WYJAŚNIENIA DO SPECYFIKACJI ISTOTNYCH WARUNKÓW ZAMÓWIENIA

Dotyczy: przetargu nieograniczonego o udzielenie zamówienia na dostawę: systemu mikroskopii wirtualnej obejmujący skaner preparatów histopatologicznych do skanowania preparatów w jasnym polu z platformą telekonsultacyjną; znak sprawy: PN - 37/18/MJ/UE

Poniżej fragment z karty produktowej skanera Nanozoomer S360 firmy Hamamatsu

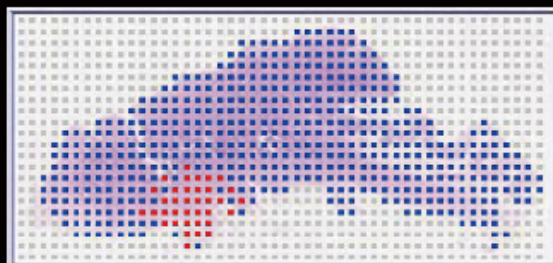
Zamawiający poprzez dodanie podpunktów a) i b) względem poprzedniego postępowania, unieważnionego w dn. 24.01.2018 r., wskazuje jednoznacznie na konkretnego Wykonawcę - Opta-Tech Sp. z o.o. oraz skaner Hamamatsu Nanozoomer S360.

Wskazane parametry wymagają od Użytkownika bieżącej kontroli procesu, co jest mało efektywne i wymaga bieżącego nadzoru nad przebiegiem procesu skanowania.

Są to jednocześnie parametry jednoznacznie wskazujące na konkretne rozwiązanie i uniemożliwiające złożenie ważnej oferty w przedmiotowym postępowaniu innemu Wykonawcy.

Zwracamy się do Zamawiającego z prośbą o zmianę zapisu w ppkt. 1.29 na uprzednio opublikowany: „Oprogramowanie umożliwiające wykonanie przez użytkownika procesu automatycznej kalibracji skanera w oparciu o dołączony slajd kalibracyjny” i usunięcie dodatkowych punktów ograniczających zasadę uczciwej konkurencji.

Zamawiający podtrzymuje zapisy SIWZ.

Na podstawie analizy systemów dostępnych na rynku, Zamawiający wymaga zaoferowania skanera preparatów mikroskopowych o podanej funkcjonalności, a także daje możliwość bieżącej kontroli procesu i nadzoru nad przebiegiem procesu skanowania. Zamawiający przy specyfikowaniu oczekiwanego rozwiązania, wybierał parametry odpowiadające oczekiwaniom i charakterystyce pracy

w laboratorium a nie będzie wymagał zmiany pracy ze względu na brak lub ograniczoną funkcjonalność proponowanego systemu.
